תנאי הסף מתייחסים למצב עבודה באנרגיה אחת. חובה להציג את הביצועים המרביים במצב עבודה עם הפרדת חומרים	Are the ultimate penetration, wire IQI and hole IQI tested in single energy (9MeV) or dual energy working mode?		Section 5a 10.	5
Yes. Material discrimination shall be implemented only in the horizontal view	Can we confirm that the material discrimination capability is stipulated only for horizontal radiography view, and the other vertical view can be without material discrimination?		Section 5a 11.2.5	6
דרור אלפרוביץ – 050-4014203 drora@bezeqint.co.il	מי איש הקשר בחברת בזק בינלאומי לקבלת הצעת מחיר לרכש מרכזיות הטלפוניה?		2cפרק 6 בנספח	7
בהתאם לחוקי התעבורה בישראל התשובה הינה תלויה בסוג המשאית, ארץ המקור ואופן ביצוע היבוא לישראל. הנושא יתואם עם הספק הזוכה.	האם נדרש לבצע רישוי מלא למשאית השיקוף הזמנית? והאם ניתן להוציא רישיון תפעולי בלבד?			8
בהתאם לתכנון השדרוג ובאם יבוצעו שינויים המחייבים רישוי, על הספק הזוכה לקבל את האישורים הנדרשים לרבות מעיריית אשדוד. כן, השרטוטים יועברו לנציגי המציעות.	האם יש צורך להגיש תכניות בניה לעיריית אשדוד לטובת אישור הבניה?			9

Material Discrimination Tests: First part

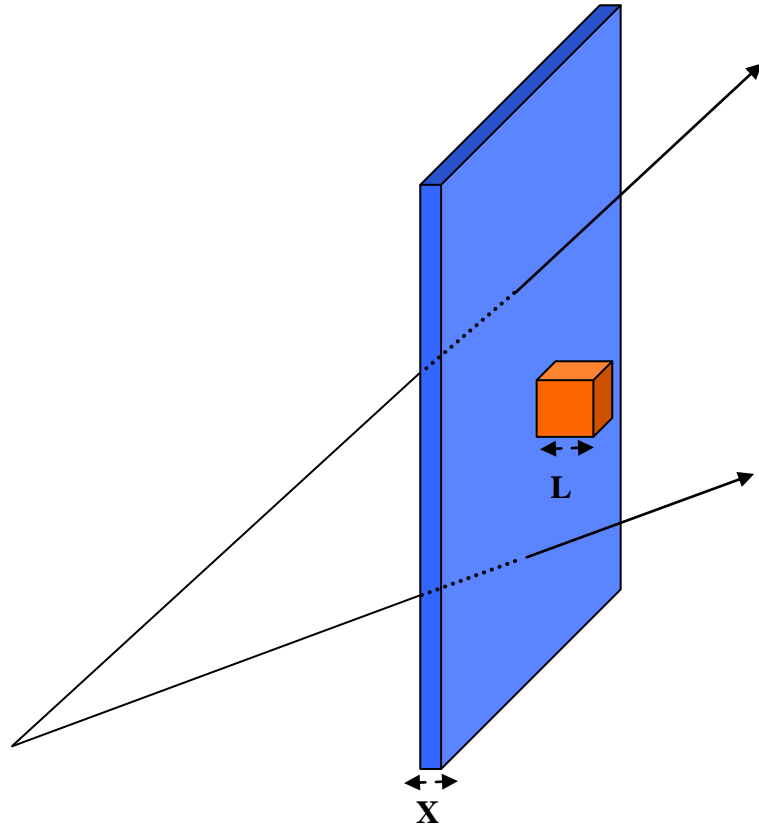
<p>b- adding steel plates until the brick area cannot be defined as "organic".</p> <p>The Contractor shall specify (in 11.2.5) the maximal X value of stainless steel that results in declaring the plates area as "metal" and brick area as "organic".</p> <p>Third: Imaging steel plate behind a large (60cm * 60cm * Y cm) organic element (delrin).</p> <p>Steel plate dimension: 25cm*25cm*2cm</p> <p>a – The image shows "organic" with "metal" part</p> <p>b- enlarging clutter depth (adding delrin elements) until the image the metal and organic parts are not discriminated.</p> <p>The Contractor shall specify (in 11.2.5) the required maximal Y value of delrin clutter that results in declaring the clutter as organic and the plate as "metal".</p> <p>- Illustrations attached</p>				
<p>The Bidder shall fill (see illustration at the end of this document: Test 1: L value (cm) Test 2: X value (cm) Test 3: Y value (cm)</p>	<p>The items should be filled in the performance table seem not clear. Please clarify the table of contents.</p>		<p>11.2.5</p>	<p>32</p>
